Krycí list ZBV

II/236 Černín, nestabilní svah

SO 201 - Opěrná zeď

Změnový list

PŮDORYS M 1:100

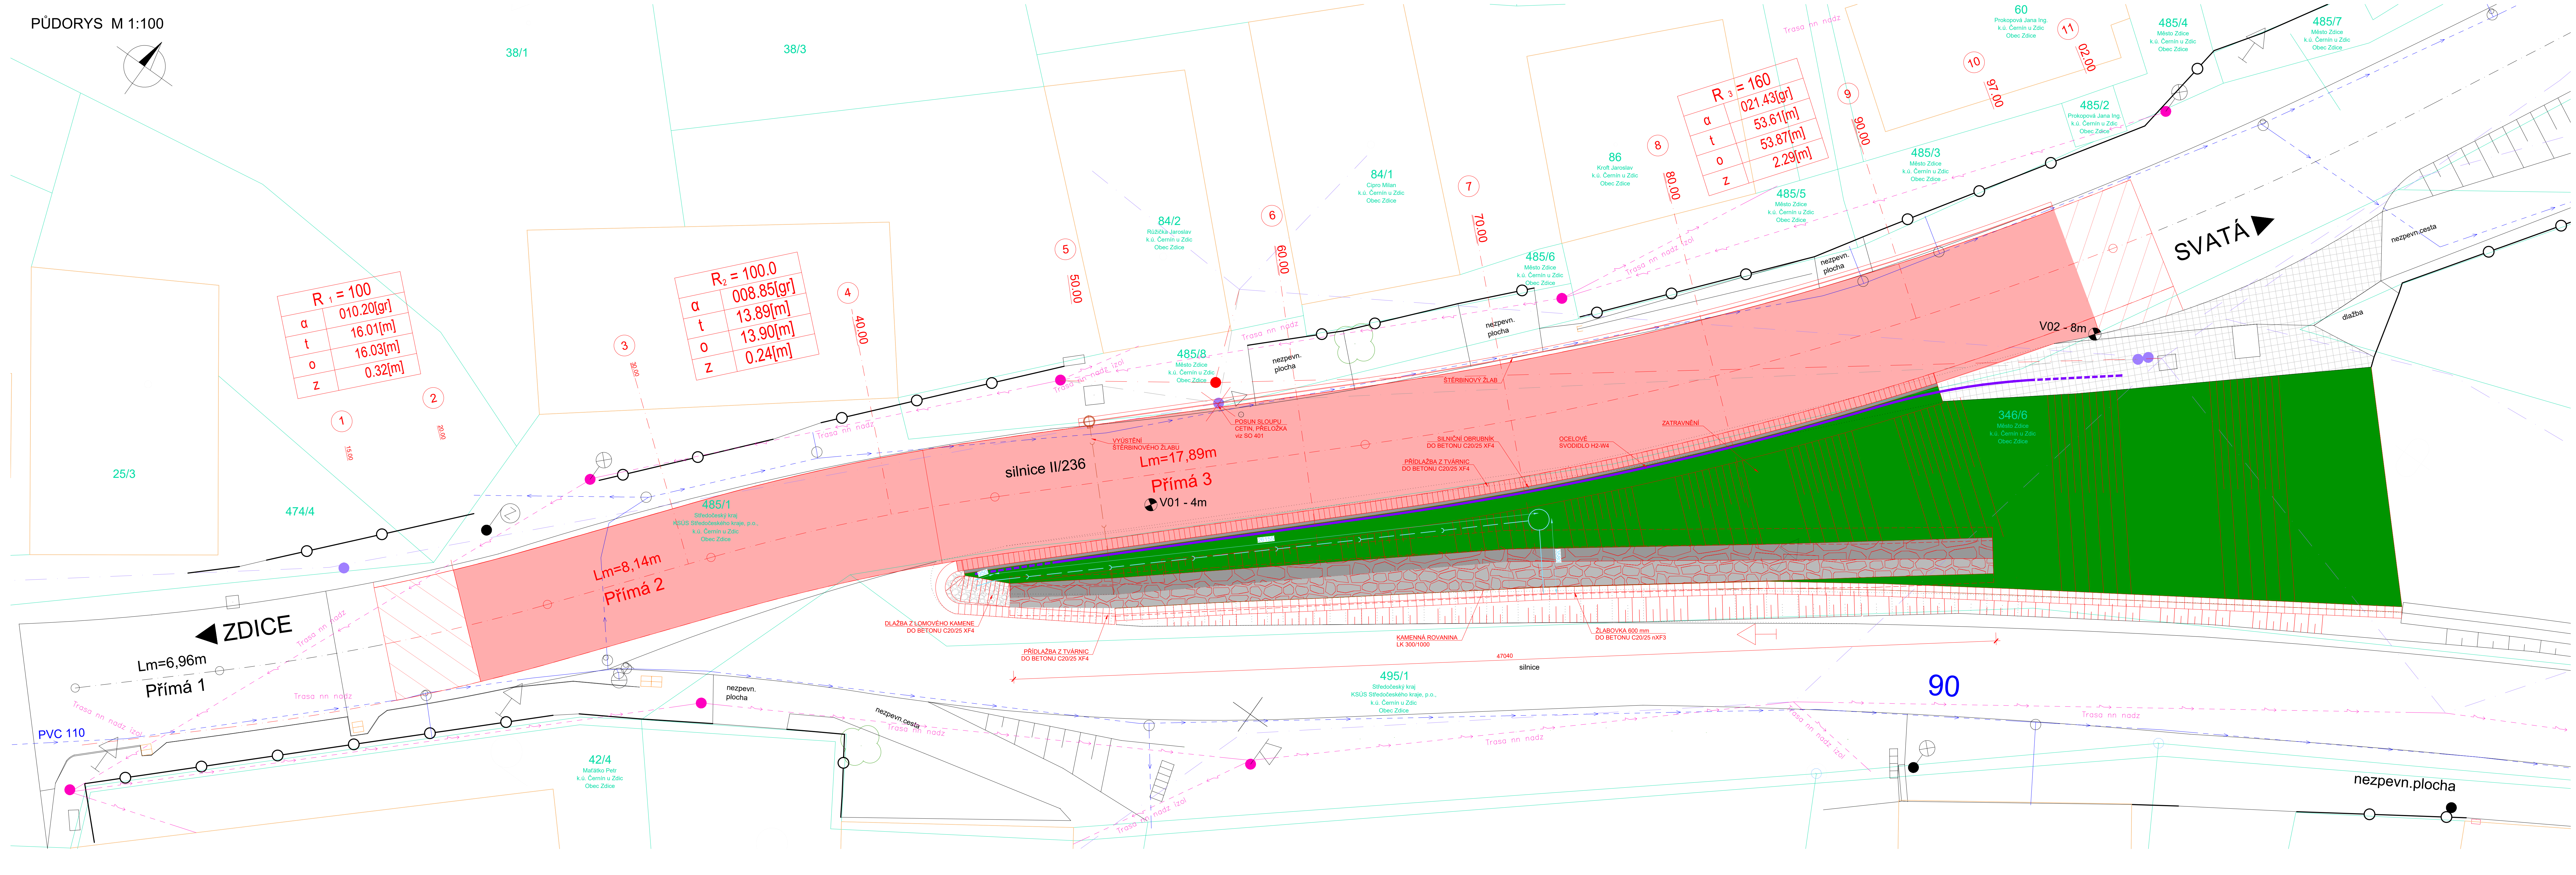
Během prací byl odhalen původní propustek, který byl v době přípravy PD zarostlý vegetací. Na základě zaměření bylo AD navrženo prodloužení propustku kanalizací za opěrnou zdí, doplnění zlomové šachty a přídlažby v místě zpětného vyústění do žlabu podél opěrně zdi.

Během výkopových prací na SO 201 byla nalezena dešťová kanalizace pod komunikací II/2362. na základě zaměření nalezeného výtoku dešťové kanalizace bylo v rámci AD navrženo zatrubnění kanalizace za opěrnou zdí SO 201 v dl. cca 35m, odbočení v šachtě a prostup opěrnou zdí do povrchového odvodnění.
